דו"ב דק בית - דירה יד שניה

תאריך הביקור: [REDACTED]

1.1. שרפים אקריליים מסביב להלבשות

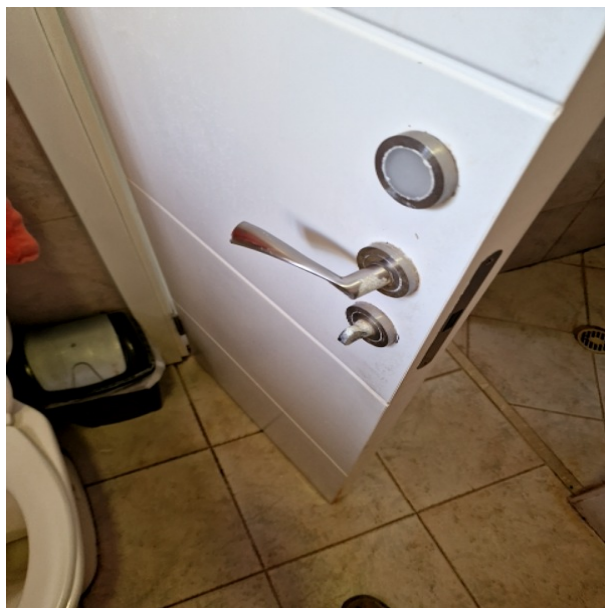
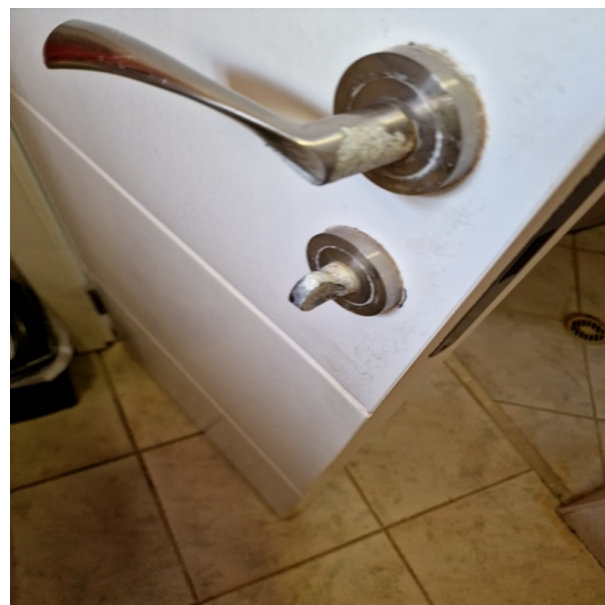
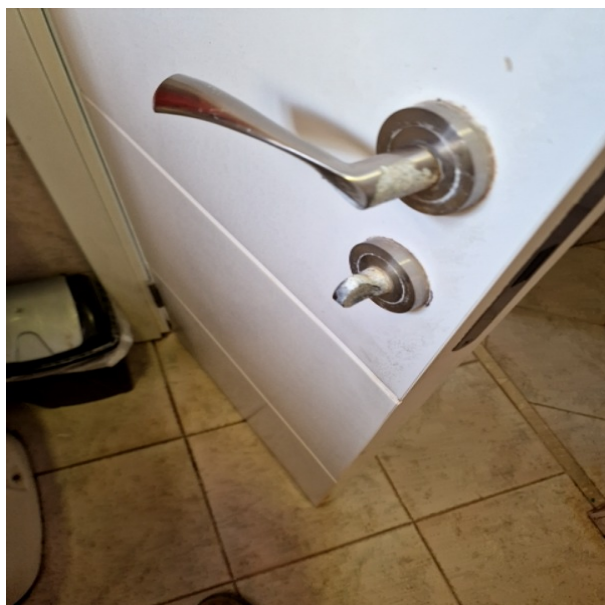
תיאור הליקוי: חוסר בחומר גמיש בהלבשות המשקוף

מיקום: חדר ילדים צמוד לאמבטיה

המלצה לתיקון: נדרש להשלים מילוי סביב ההלבשות

2.3. איטום גמיש במרפסת

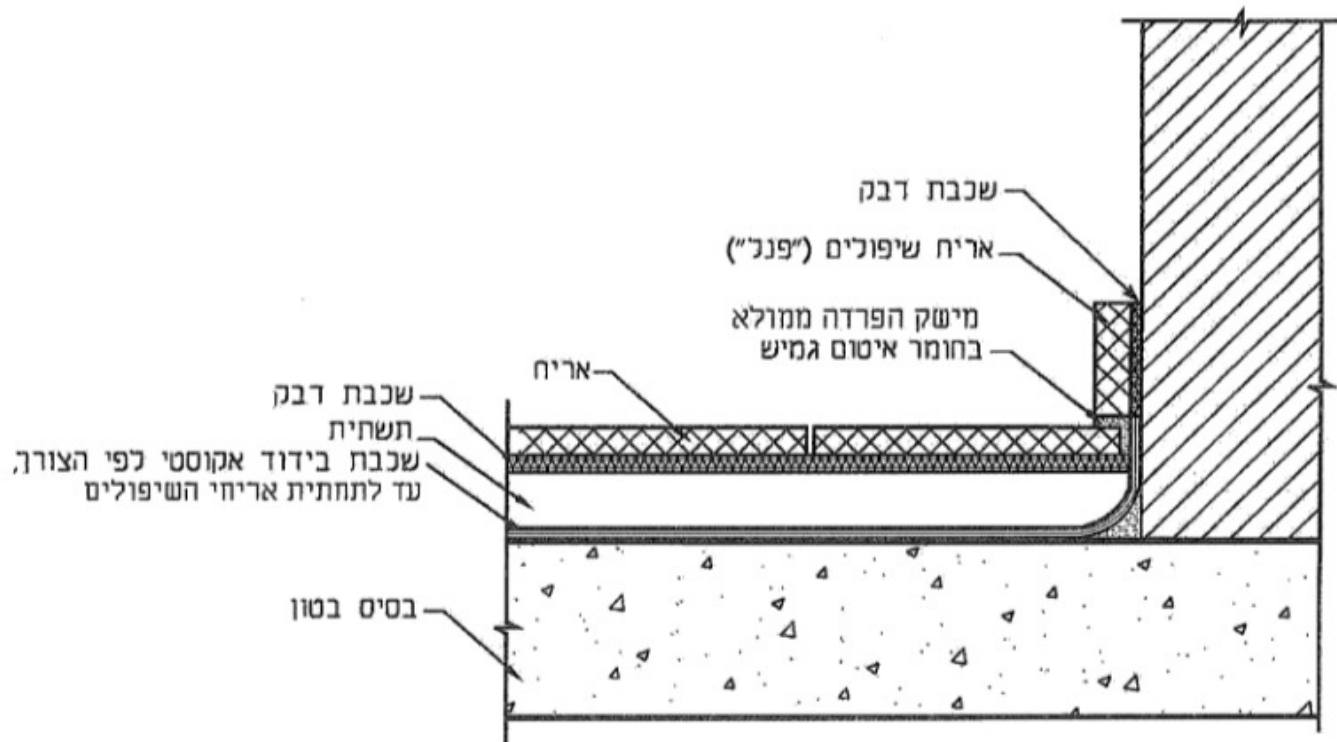
תיאור הליקוי: חוסר במילוי גמיש במרפסת / חצר

מיקום: חצר

המלצה לתיקון: נדרש לבצע מילוי מישקים על ידי חומר גמיש בצורה תקינה ומקצועית למניעת חדירת רטיבות.

3.1. סגירה לקויה על ידי שרפים אקריליים

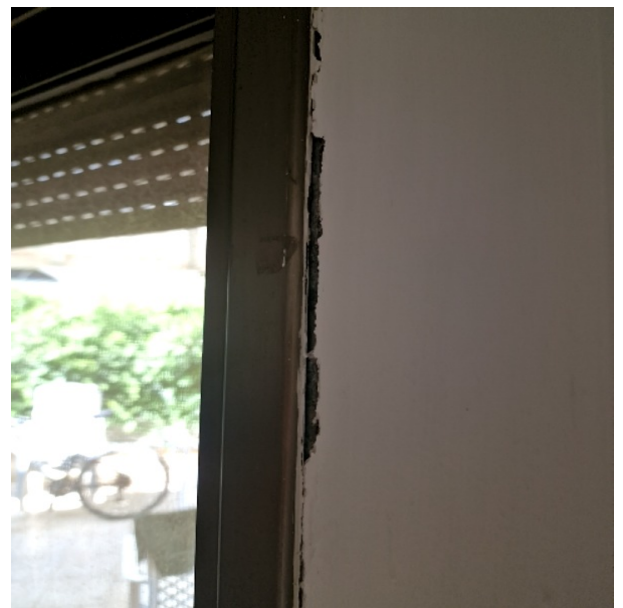
תיאור הליקוי: בוצעה סגירה לקויה מסביב לחלונות על ידי שרפים אקריליים.

מיקום: סלון / חצר

המלצה לתיקון: נדרש לאטום היטב בחומר איטום על בסיס סיליקון או שרפים אקריליים סביב מסגרות החלונות.

5.1. השלמה/תיקון רובה חיפוי

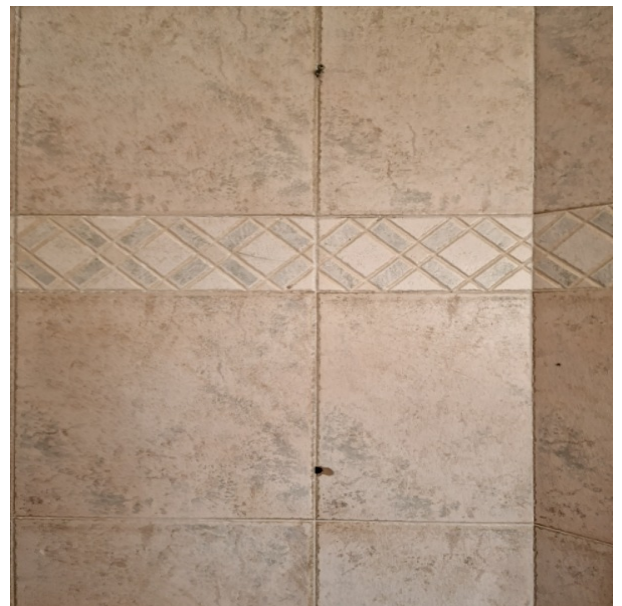
תיאור הליקוי: בוצעה רובה בצורה לא מקצועית במשיקי החיפוי. אשר עלול לגרום לחדירת מים בין האריחים לחדר השינה
מיקום: מקלחת הורים

המלצה לתיקון: נדרש לחדש/להשלים רובה בצורה מקצועית ואחידה.

5.3. מישקי הפרדה

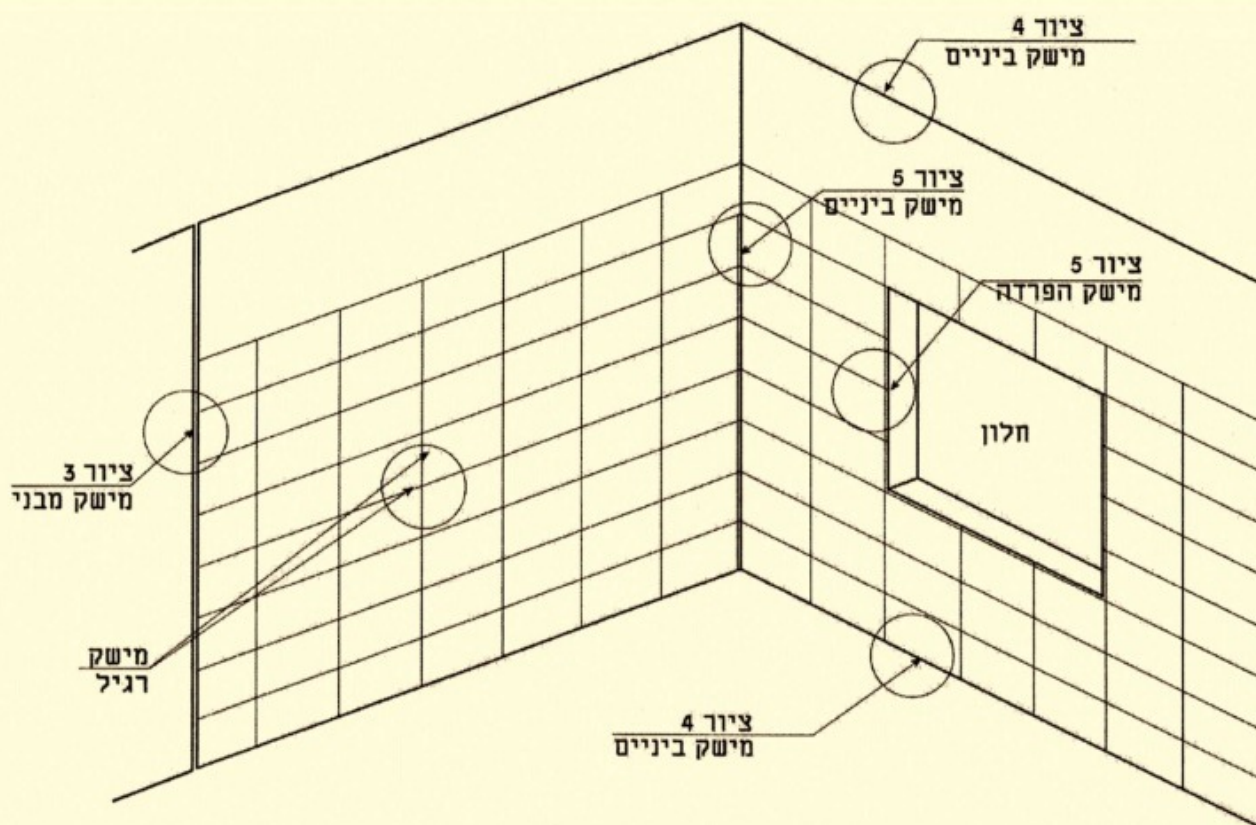
תיאור הליקוי: לא בוצע מישק הפרדה בין החיפוי בין החיפוי לאמבט, מה שעלול לגרום לחדירת מים ולתפרחות.

מיקום: מקלחת ראשית

המלצה לתיקון: נדרש להשלים מילוי בעזרת חומר גמיש.

5.4. מישקי הפרדה

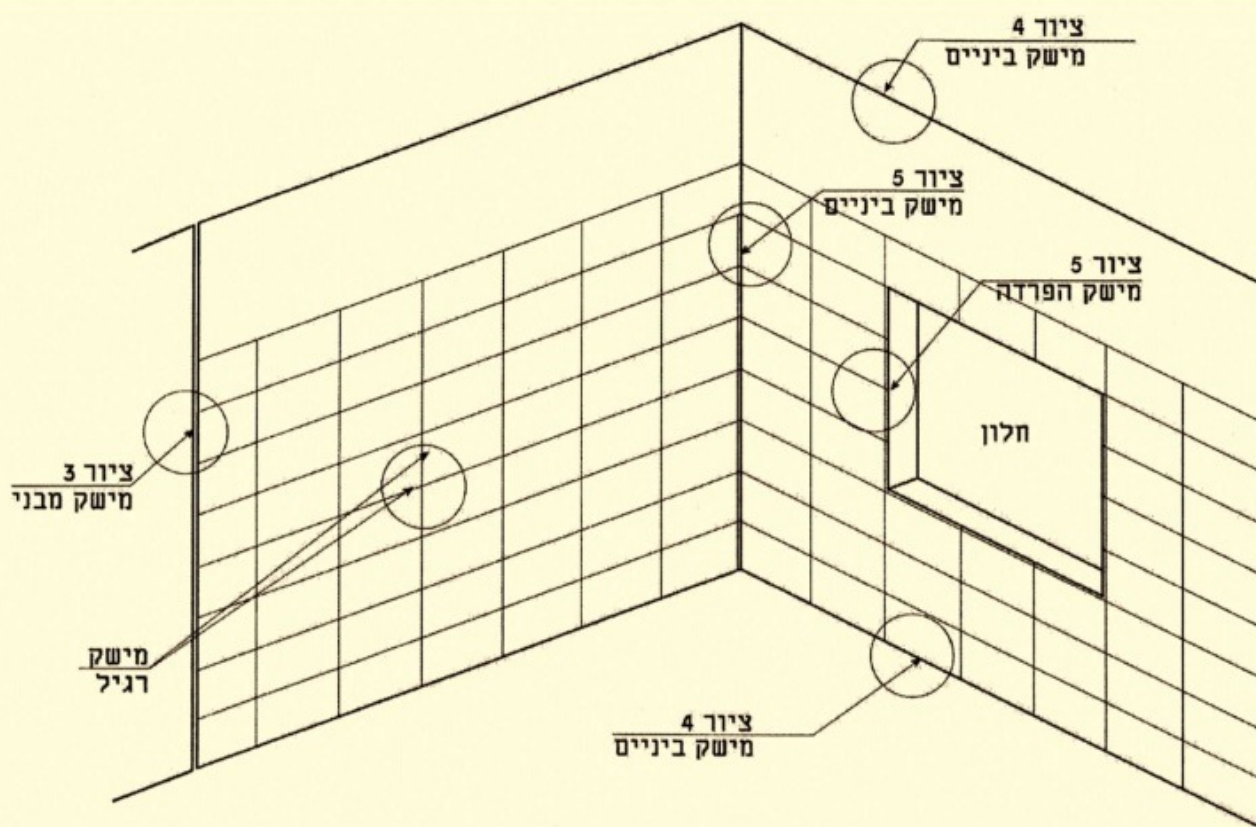
תיאור הליקוי: לא בוצע מישק הפרדה בין החיפוי להלבשות הדלת

מיקום: מקלחת הורים

המלצה לתיקון: נדרש להשלים

7.1. רטיבות תקרה

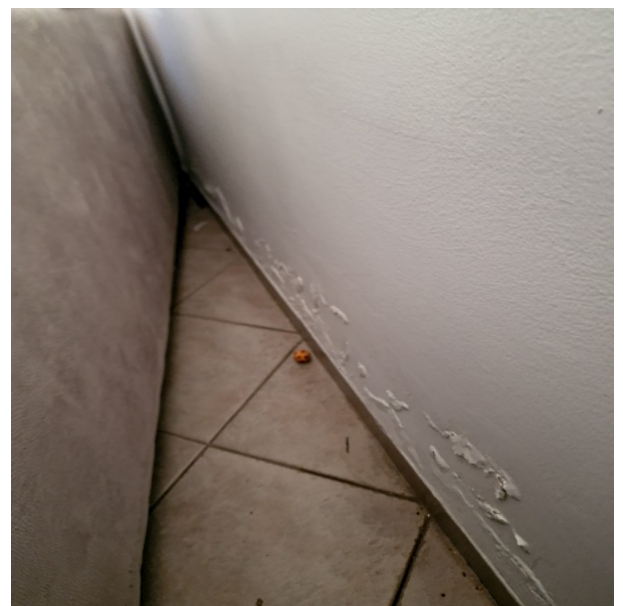
תיאור הליקוי: רטיבות בתקרת החצר.

מיקום: חצר מרפסת, יצירה מהמטבח.

המלצה לתיקון: נדרש לאתר את מקור הרטיבות, לתקן בצורה מקצועית ולחדש צביעה.

14.1. חשד לאריחים חלולים

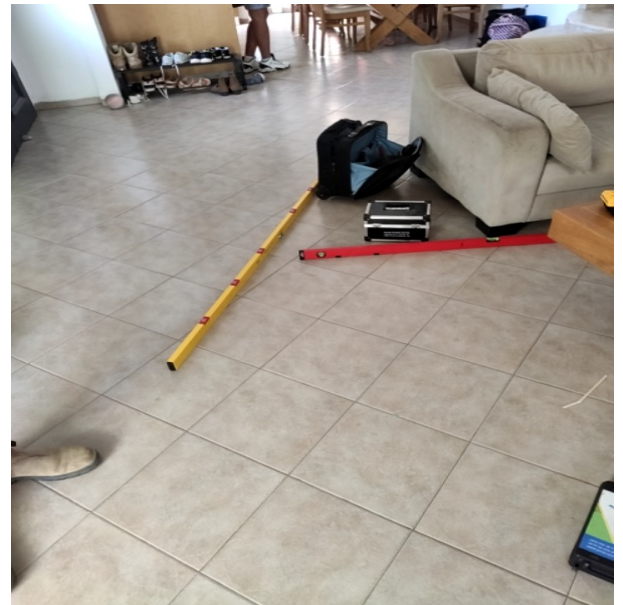
תיאור הליקוי: חשש לאריחים חלולים ברצפה.

הדבר יוצר מפגע בטיחותי עקב הסיכון לשקיעת/התנתקות אריחים ועלול לגרום לחדירת מים וגרימת נזקים.

מיקום: סלון ומטבח

המלצה לתיקון: נדרש לבצע בדיקת מעבדה לתקינות הרכבת אריחים.

לאחר קבלת תוצאות הבדיקה נדרש לעדכן חוות דעת זו.
